**Avis délibéré de la mission régionale d'autorité  
environnementale sur la mise en compatibilité du plan  
local d'urbanisme (PLU) de la commune de Saint-Ismier  
(38) dans le cadre de la réalisation de la liaison cyclable  
inter-rives entre La Bâtie et le Versoud**

**Avis n° 2026-ARA-AUPP-1837-N14068**

**Avis délibéré le 19 mai 2026**

Figure 4: Evolution du règlement graphique (source : dossier)

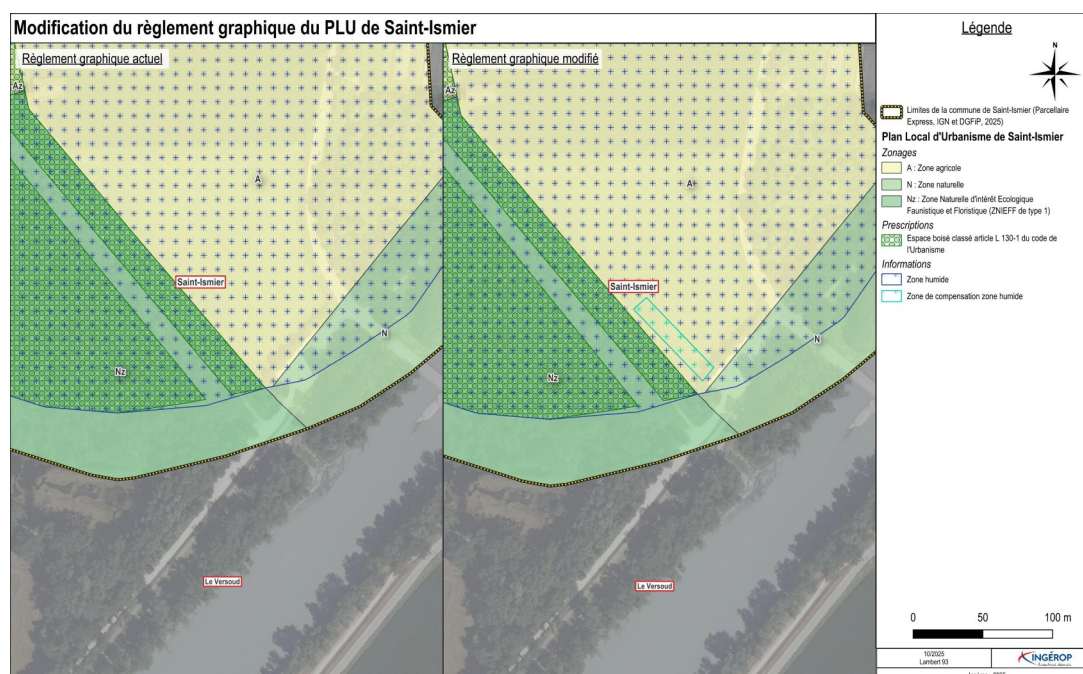
Cette mesure de compensation est intégrée au règlement (écrit et graphique)<sup>11</sup>, apportant une meilleure garantie quant à son effectivité. Le sous-secteur « zone de compensation zone humide » inscrit dans le règlement graphique correspond aux 880 m<sup>2</sup> évoqués. Sa configuration rectangulaire n'est pas justifiée dans le dossier. Il aurait également pu être fait le choix de reclasser le secteur dédié à la réalisation de la mesure de compensation en zone naturelle, avec un tramage

particulier caractérisant sa vocation et de faire le lien avec les prescriptions réglementaires associées, dans la mesure où il ne sera plus le support d'une activité agricole. Le choix de conserver le secteur en zone A n'est pas expliqué.

**L'Autorité environnementale recommande de justifier le choix de conserver le sous-secteur « zone de compensation de zone humide » en zone A (agricole) et de ne pas l'assortir de prescriptions réglementaires ; elle recommande également de reconsidérer la surface de ce sous-secteur afin qu'elle soit suffisante pour accueillir la compensation de l'ensemble des atteintes du projet aux zones humides.**

Figure 5: Synthèse des mesures d'évitement et de réduction concernant le milieu naturel (source : dossier)

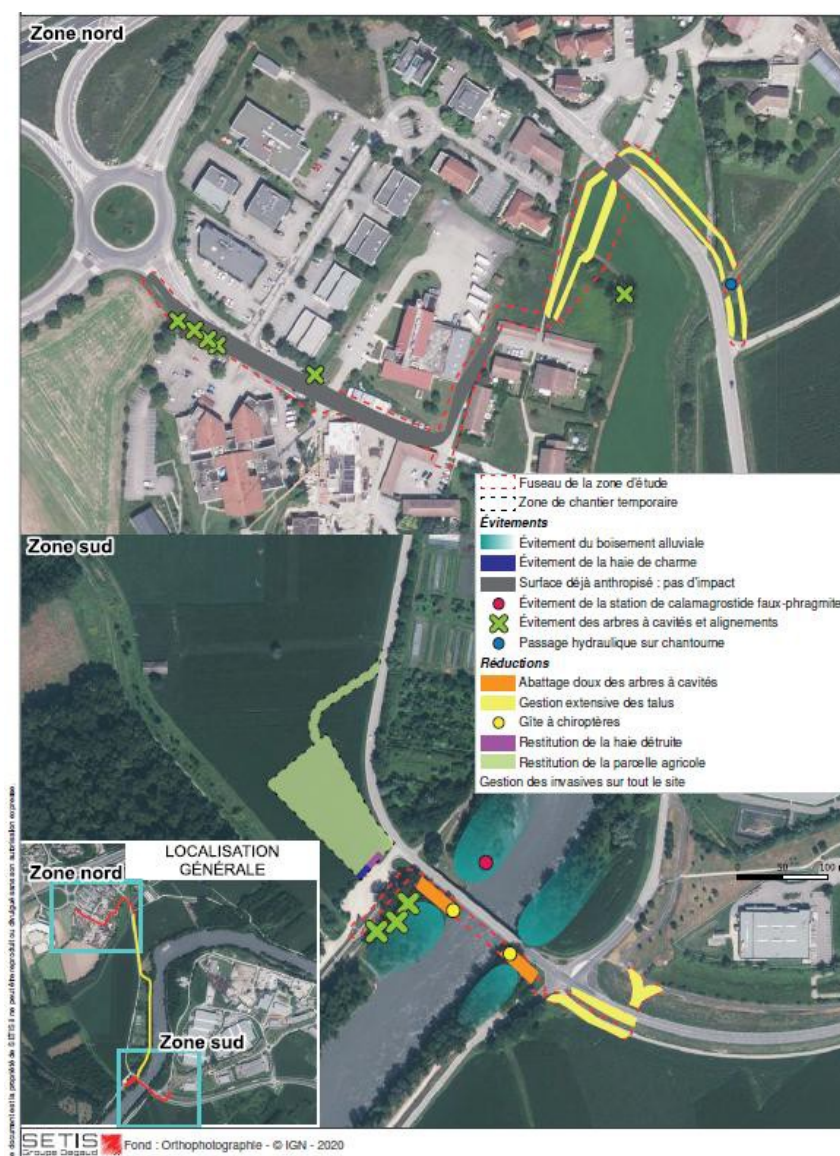
Les mesures d'évitement et de réduction, détaillées dans le dossier, permettent de conclure que les impacts résiduels sur le milieu naturel sont négligeables et ne nécessitent pas la mise en place de mesures compensatoires, à l'exception de l'impact sur les zones humides (Cf. paragraphe dédié ci-dessous). Le tracé retenu évite la station de Calamagrostide faux-phragmite (la station sera balisée pendant la durée des travaux pour éviter qu'elle soit impactée accidentellement), de limiter la destruction du boisement alluvial et il est prévu de maintenir la perméabilité aquatique de la Chantourne. Une adaptation de la période de travaux, en dehors des périodes de sensibilité des espèces, est également prévue, de même que des mesures de lutte contre les espèces exotiques envahissantes. (cf. figure 5)

L'évolution du règlement écrit, en précisant spécifiquement que les travaux autorisés sont ceux strictement liés au projet de liaison cyclable, permet d'empêcher que des opérations de même nature concourant à d'autres projets soient autorisées par le PLU. Cependant, les emprises du projet, des travaux et des aménagements, ne sont pas inscrites dans le règlement du PLU qui ne les limite donc pas. Ces surfaces ne font pas l'objet d'un sous-zonage ou d'une OAP par exemple, qui serait la traduction effective d'une des principales mesures d'évitement énoncée par le dossier (limitation des emprises du projet au strict nécessaire afin d'impacter au minimum les milieux naturels et aquatiques<sup>10</sup>)

- **de détailler la méthode de réalisation des inventaires faune-flore ;**
- **d'inscrire au règlement graphique et écrit du PLU ou dans ses orientations des mesures spécifiques au projet de liaison cyclable et limitées strictement à toutes ses emprises (y compris celles de la phase travaux et celles de ses mesures ERC), afin de réduire au maximum les incidences sur les zones potentiellement impactées par le projet.**
